SERVICE INFO – INA 0153

Отклоняваща ролка 532 0662 10

Арт. номер: 532 0662 10

Снимка 2: 532 0662 10 – Отклоняваща ролка INA

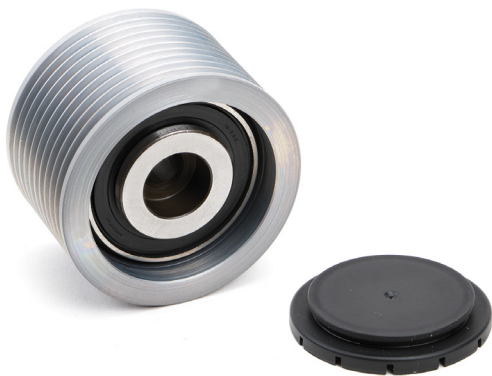
За аксесоарното задвижване на изброените двигатели, производителите на превозните средства Renault и Volvo използват отклоняваща ролка с пластмасово уплътнение (фиг. 1). В монтирано състояние, тя е оборудвана с пластмасова капачка, за да се предпази от прах и вода.

Отклоняваща ролка 532 0662 10 (фиг. 2) има същите технически спецификации. Ламаринения щит (фиг. 2) уплътнява срещу проникване на прах и вода, като по този начин се елиминира необходимостта от допълнителна пластмасова капачка.

Отклоняващата ролка 532 0662 10 е вече в употреба при двигатели Мерцедес и може да се използва без ограничения за подмяна на отклоняващата ролка показана тук (фиг. 1) в Renault и Volvo двигатели.
